女川 2 号機 原子炉格納容器調気系 主配管の
要目表の記載の変更に伴う設計及び工事の計画の変更認可申請の扱いについて

1. 目的

原子炉格納容器調気系 主配管（原子炉格納容器配管貫通部(X-230)～ドライウエル出口配管分岐点）について、耐震性強化のため原子炉格納容器調気系の既設配管の一部厚肉化を実施していることが、要目表に適切に記載されていなかったことから要目表の記載の変更を行う。

工事計画認可申請	第8-3-4-1-4-3回
女川原子力発電所 第2号機	
名称	原子炉格納容器調気系 主配管の配置を明示した図面(その3)
東北電力株式会社	
AC	1830

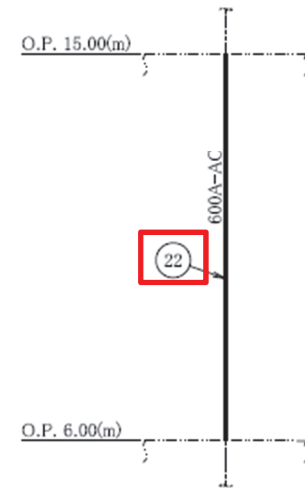
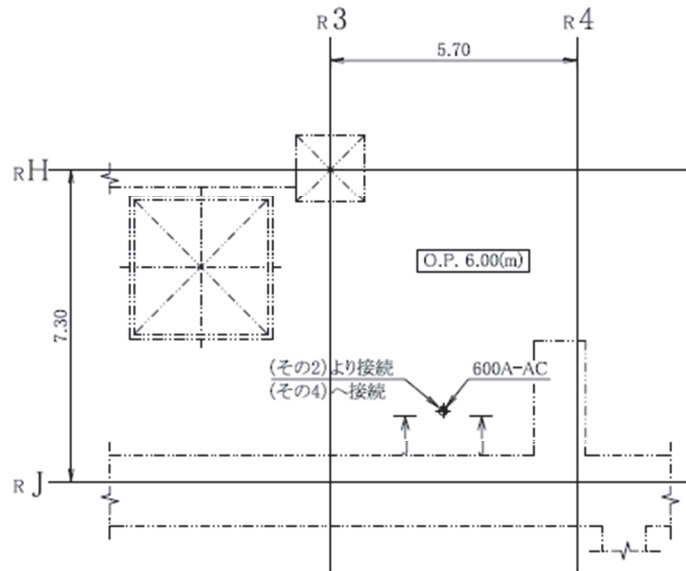
：手続き対象設備

工事計画認可申請	第8-3-4-1-4-2図
女川原子力発電所 第2号機	
名称	原子炉格納容器調気系 主配管の配置を明示した図面(その2)
東北電力株式会社	
AC	2X06

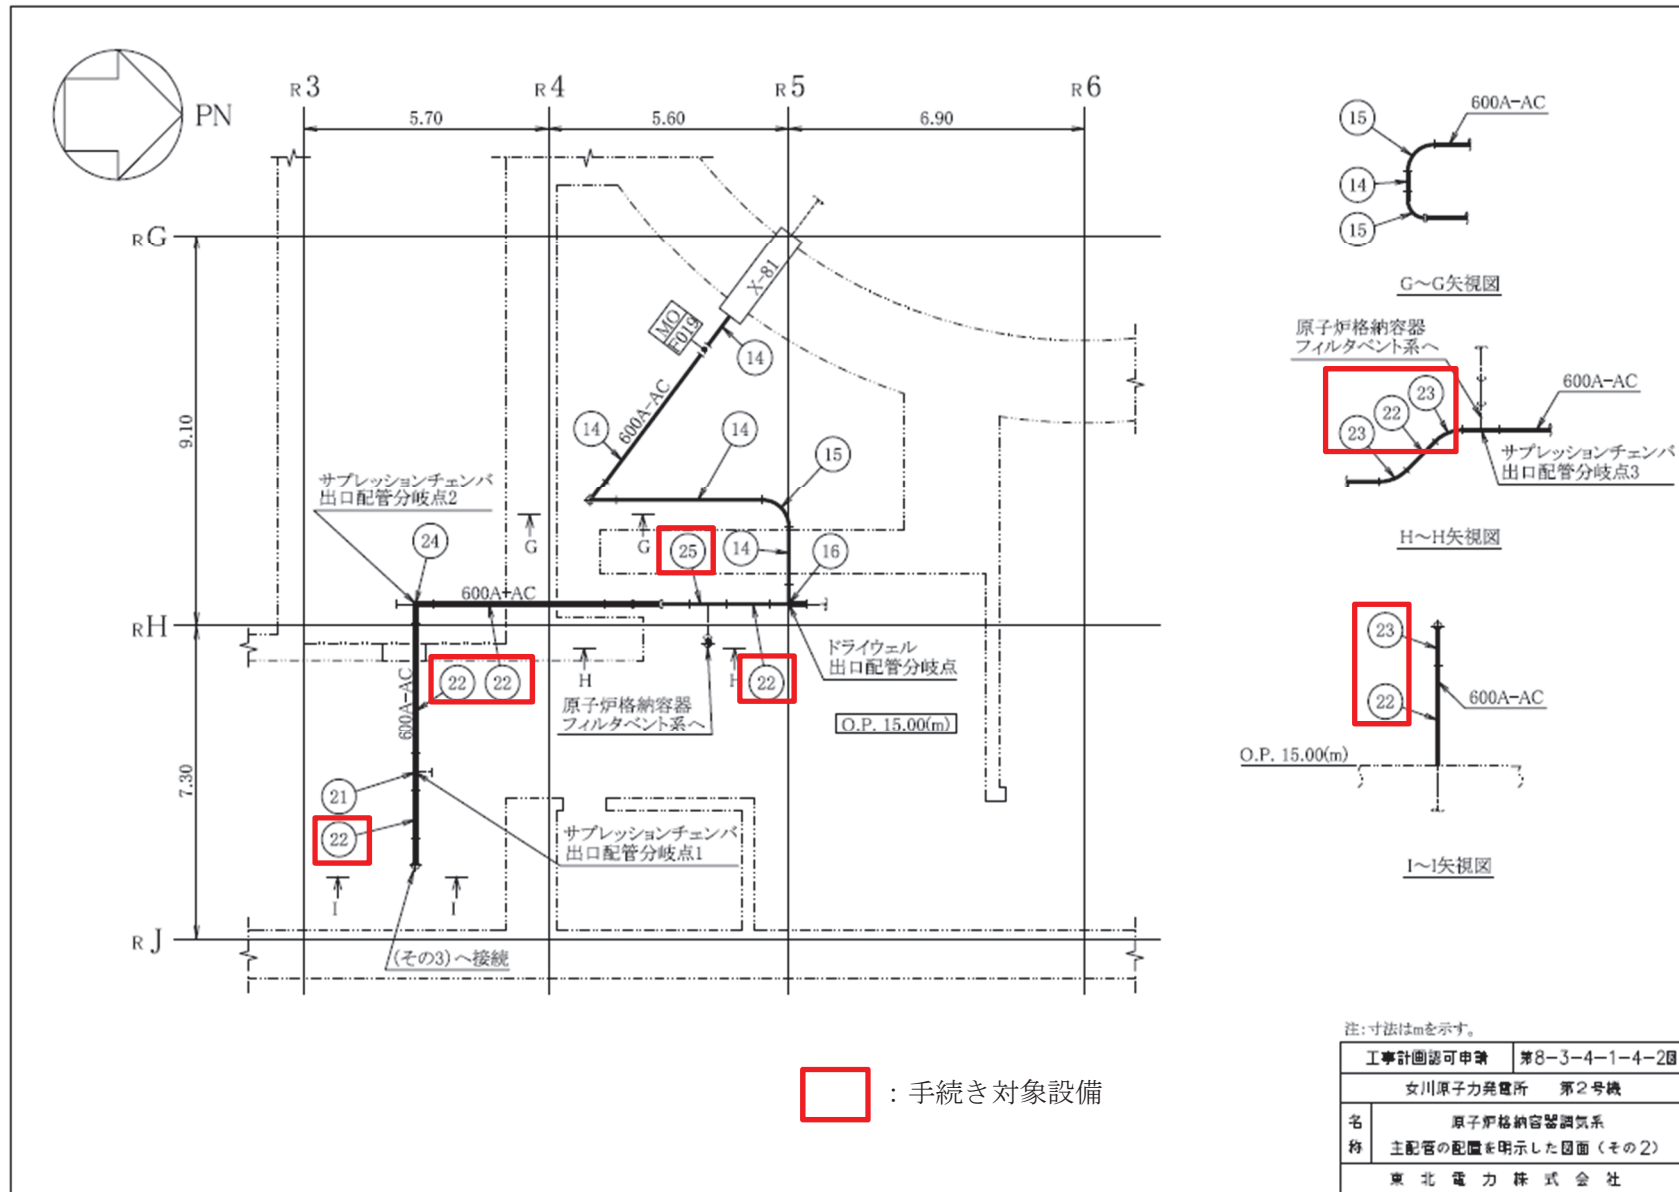
: 手続き対象設備

参考資料1：原子炉格納容器調気系主配管の要目表の記載変更内容説明（2／6）

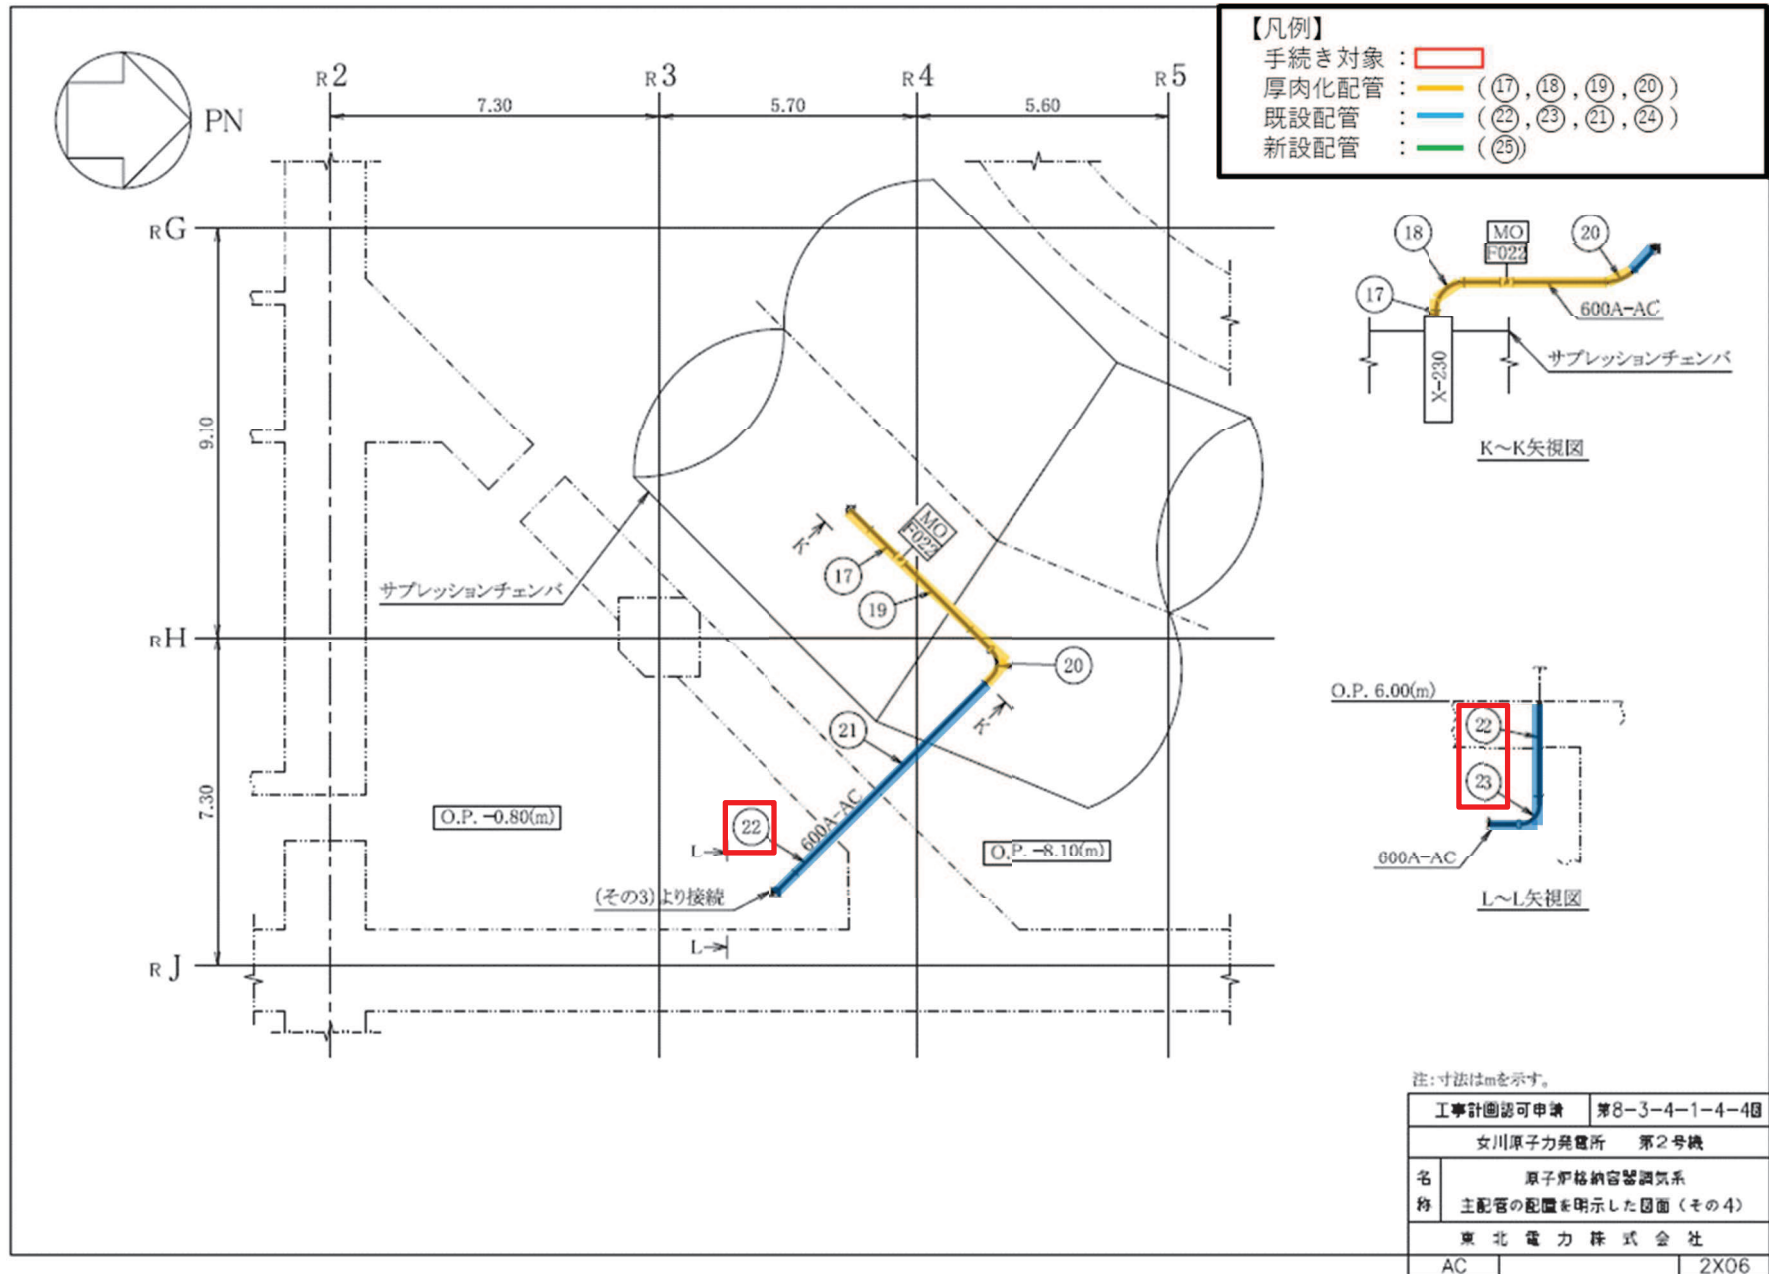
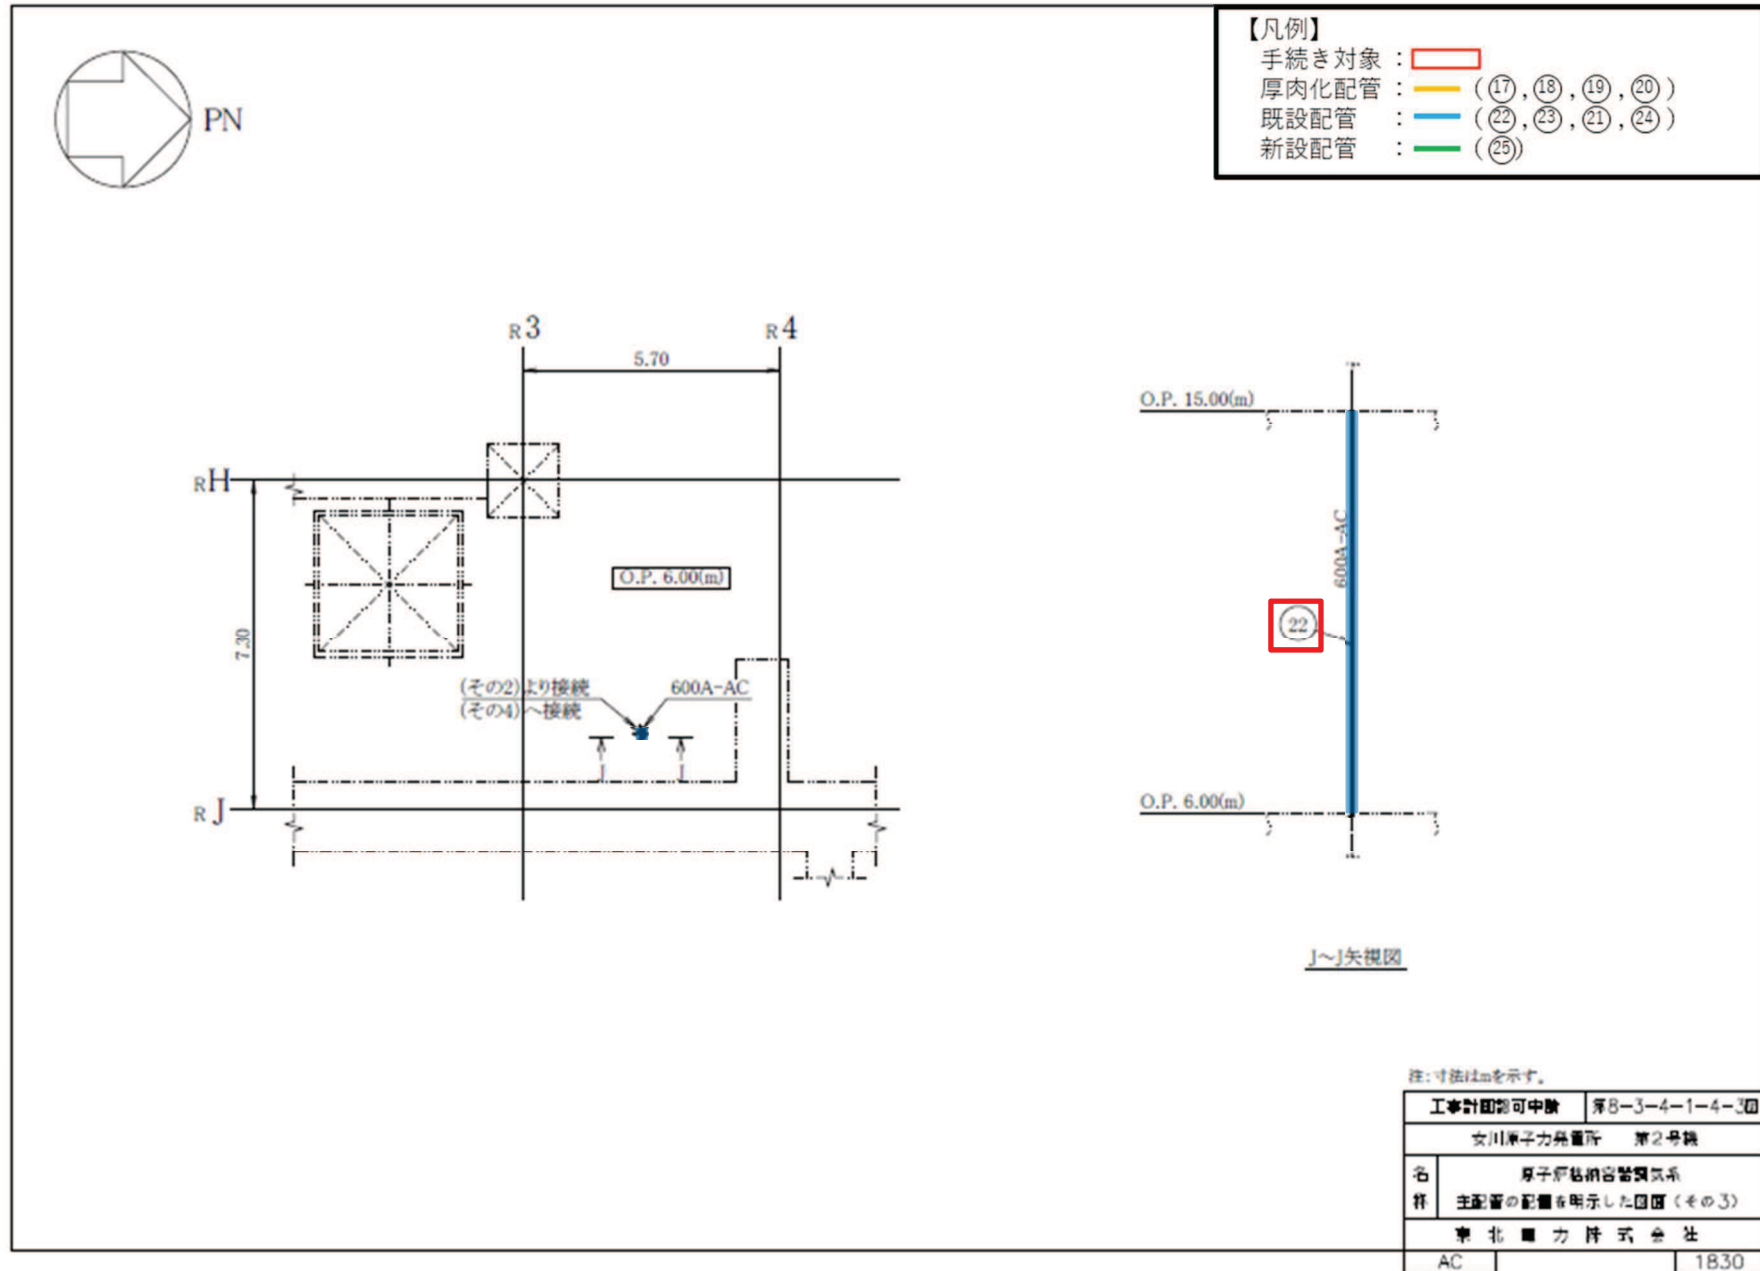
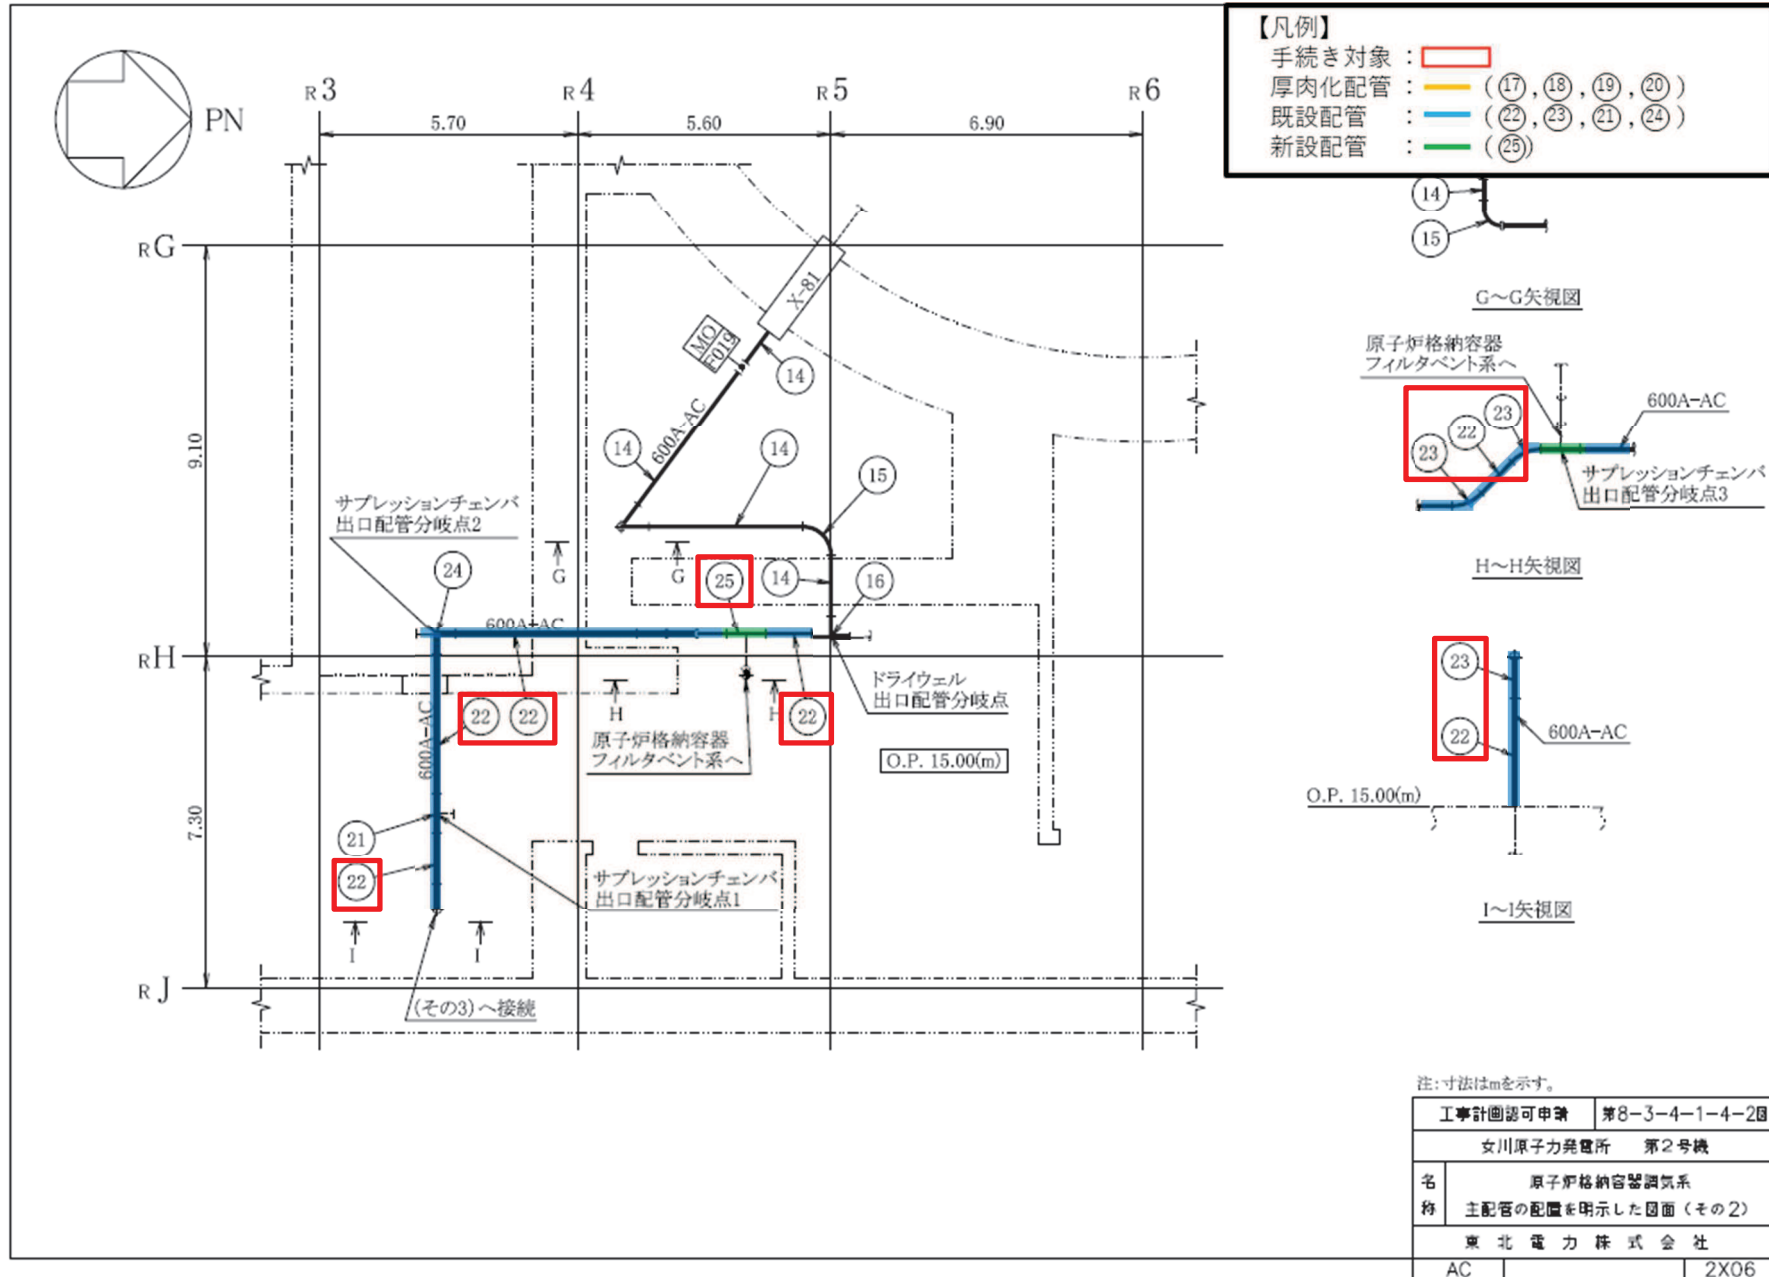
令和 3 年 12 月 23 日付け原規規発第 2112231 号にて認可された原子炉格納容器調気系の要目表では変更後の⑱,⑳, に対して「-」となっていたため既設配管仕様⑳㉑を記載

既設配管の一部厚肉化により SM41C のエルボがなくなる

既設配管の一部厚肉化であるため既設配管仕様を呼ぶ「変更なし」を記載

JIS 規格外の継手であるため管として記載

②② (管) →
②③ (エルボ) →

図 1 継手の製造方法（引き抜き製法）

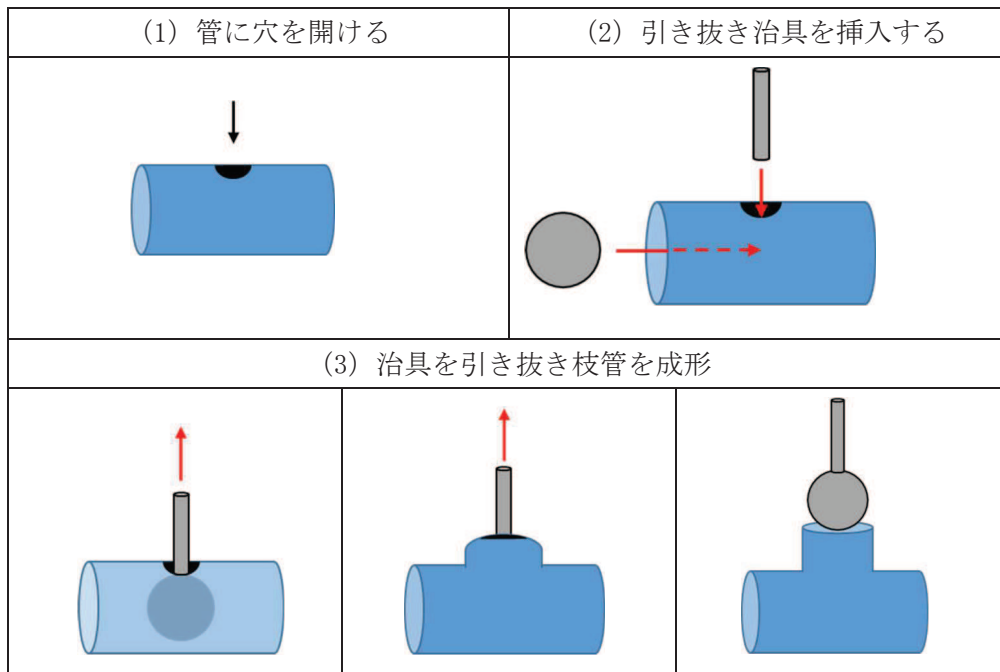
原子炉格納容器調気系から原子炉格納容器フィルタベント系への分岐点において 600A/600A/400A の継手を採用する。当該継手は口径，肉厚等より引き抜き製法で製造されるものである。引き抜き製法の概要を図 1 に示す。
